技術評価要望のあった規格 に関する改定状況について

2021年1月22日

(一社)日本機械学会
発電用設備規格委員会

(2) 炉心支持構造物の溶接の規定(2019年追補)

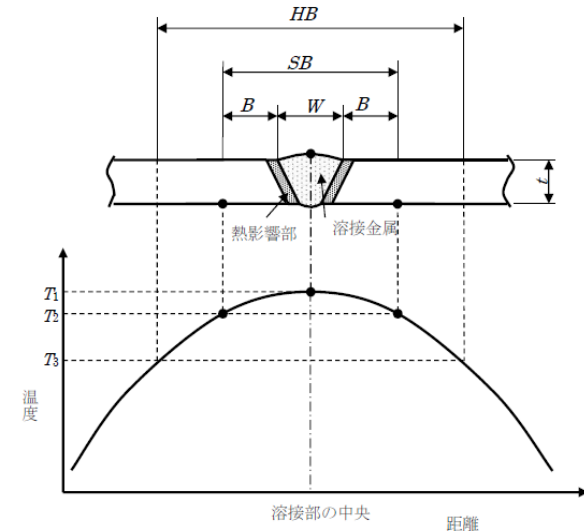
① 設計・建設規格 第9章 炉心支持構造物の規定に対応する炉心支持構造物の溶接の規定を追加した。

継手面の目違い, 溶接後熱処理, 非破壊試験, 等を規定している。

(6) 溶接技能資格の更新試験の追加 (2020年版)

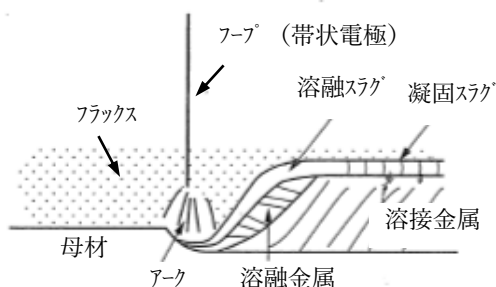
① 試験材の溶接を行って溶接士(溶接技能者及び溶接オペレータ)の資格を更新する規定を追加した。

改定前は, 製品の耐圧試験に合格した場合のみ溶接士資格の更新ができる規定であった。

- ・溶接士の資格更新は, 製品の耐圧試験による確認を必須とせず, 資格更新用試験材による規定を新たに追加した。
- ・資格更新用試験材による確認は機械試験(曲げ試験)以外に放射線透過試験(RT)でもよいように規定している。
- ・RTの判定基準は, JIS Z 3104 (1995)「鋼溶接継手の放射線透過試験方法」の2類以上

(7) 帯状電極溶接の溶接士資格 (2017年追補)

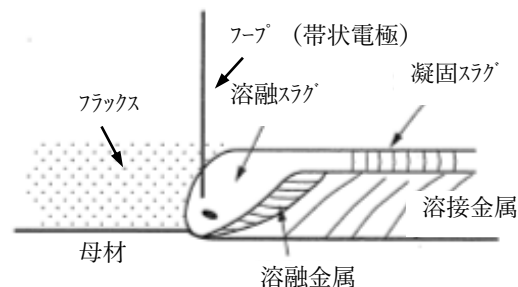
帯状電極サブマージアーク溶接及び帯状電極エレクトロスラグ溶接の溶接士資格の扱いに関する説明を追加するように改定した。
